**REPÚBLICA DE PANAMÁ
MINISTERIO DE AMBIENTE**

**RESOLUCIÓN No. DEIA-IA- 050 - 2021
De 11 de agosto de 2021**

Por la cual se aprueba el Estudio de Impacto Ambiental (EsIA), categoría II, correspondiente al proyecto “**TRATAMIENTO DE DESECHOS HOSPITALARIOS MEDIANTE CALOR HÚMEDO**”, presentado por **SERVICIOS AMBIENTALES DE CHIRIQUÍ, S.A.**

Plano de ubicación de tanque séptico

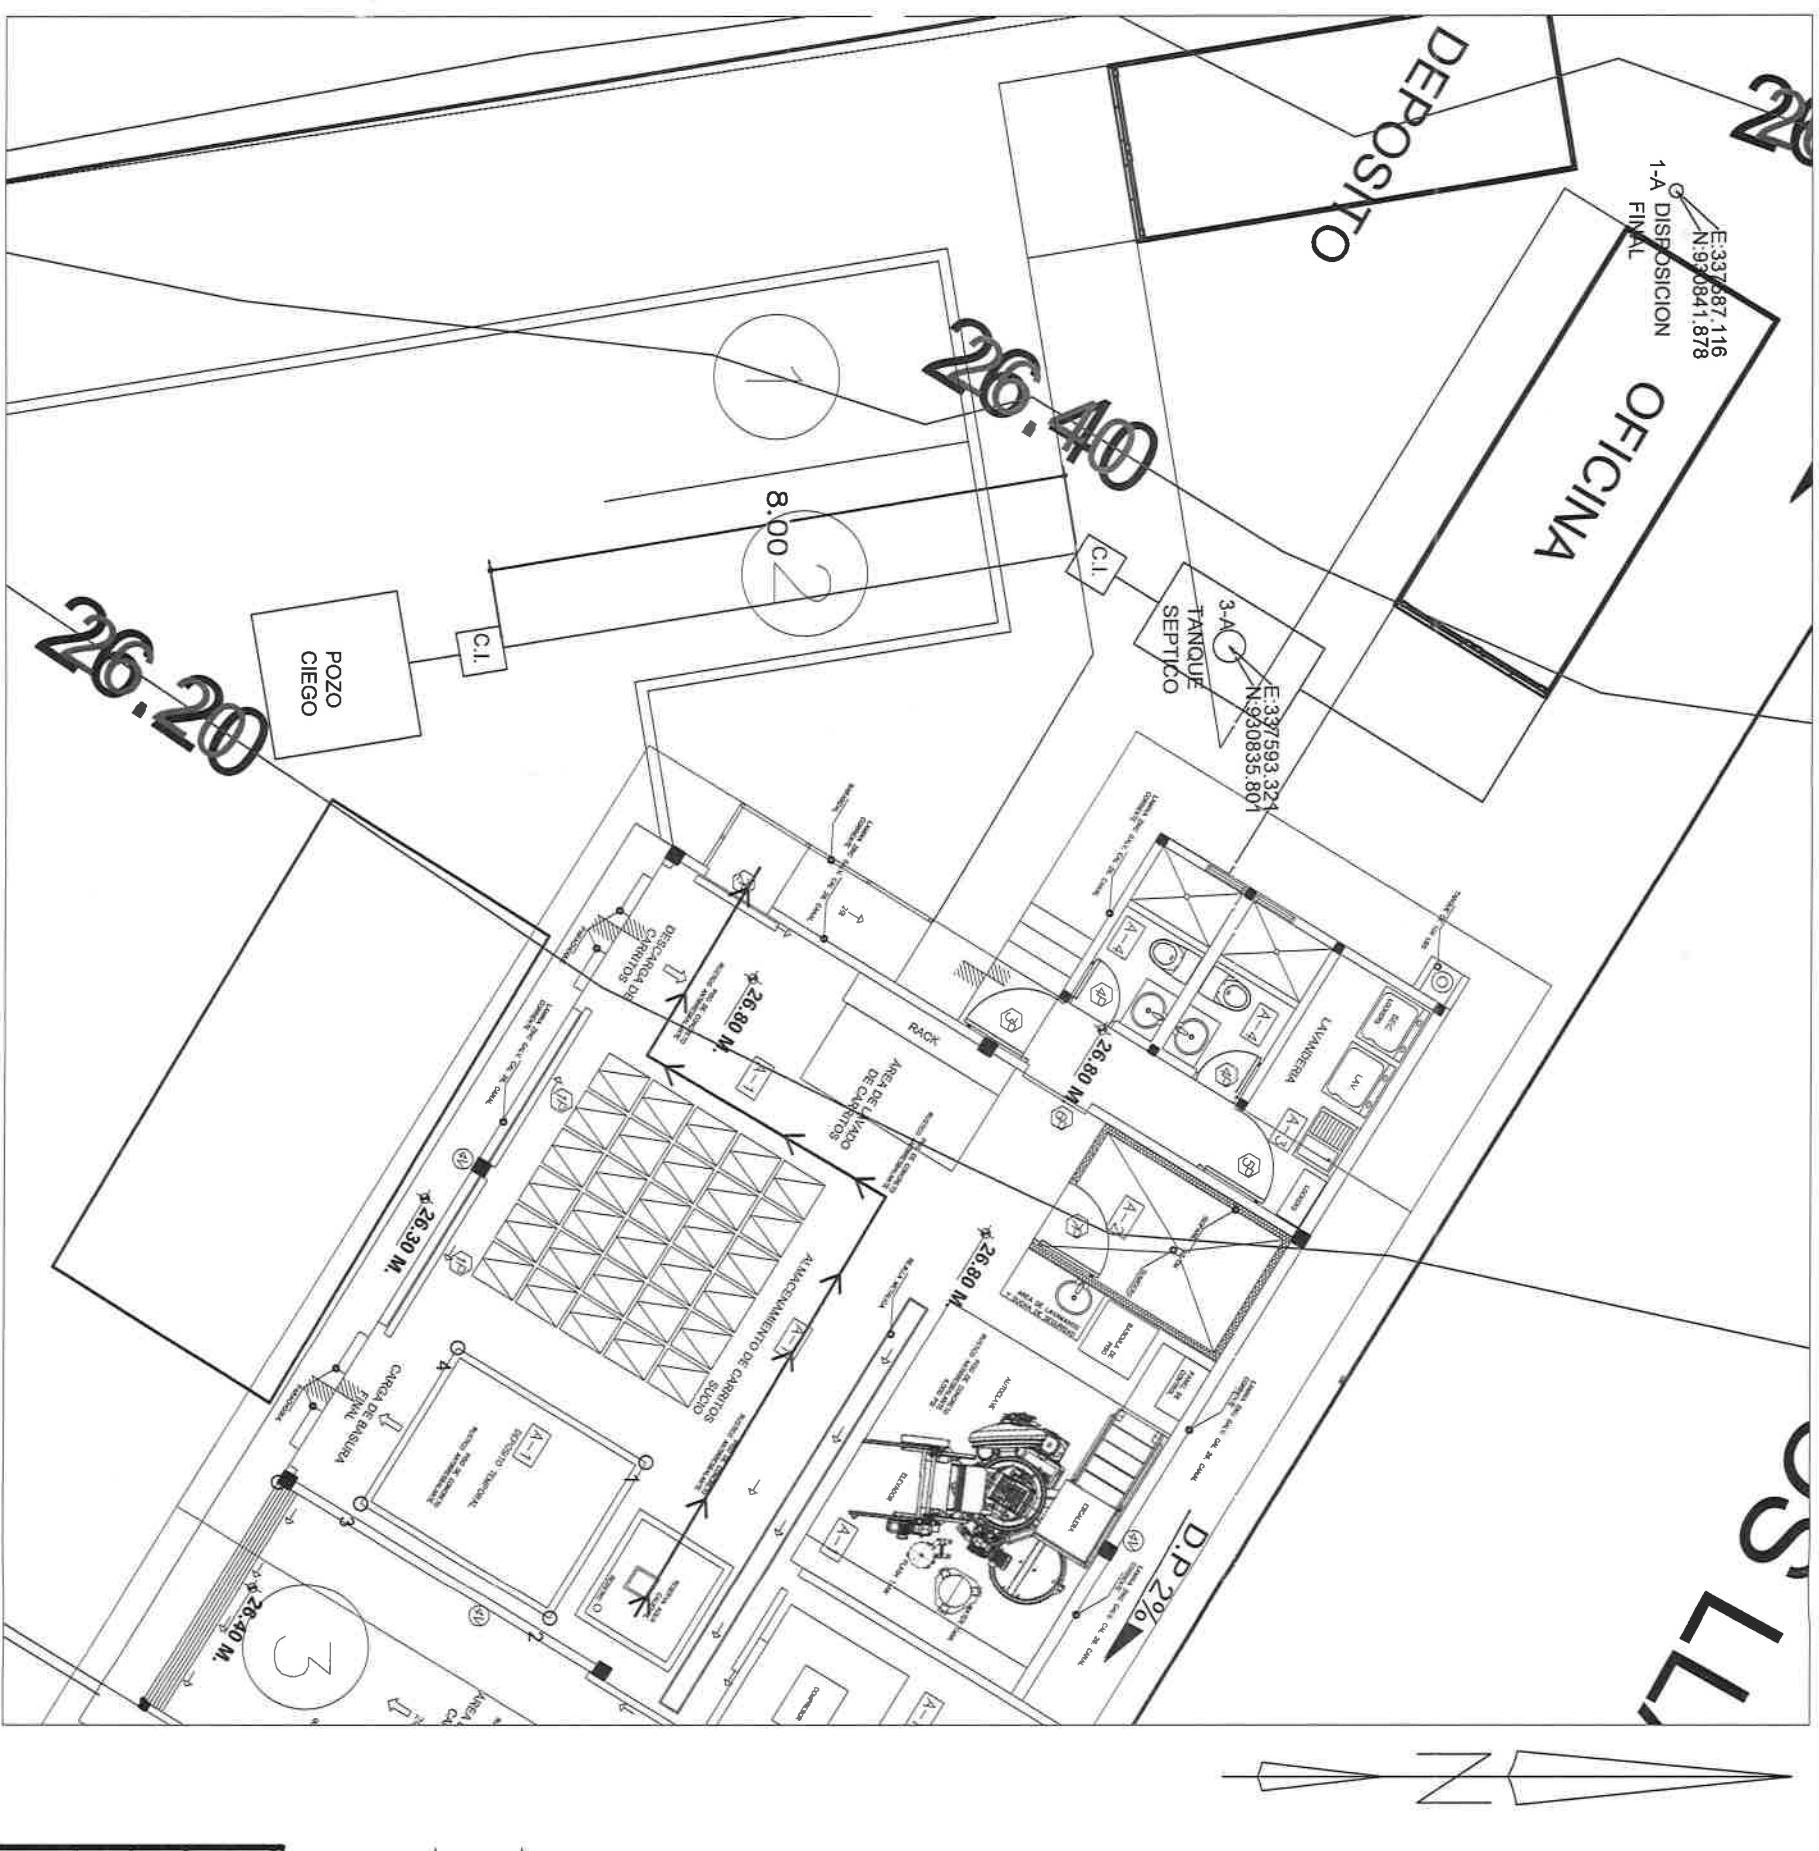
- f. Indicar si se contempla utilizar tanque de reserva para esta etapa del proyecto; en caso de ser afirmativa su respuesta, presentar mediante coordenadas su ubicación.

El tanque séptico estará dentro del área del proyecto, por tanto esta pregunta no aplica.
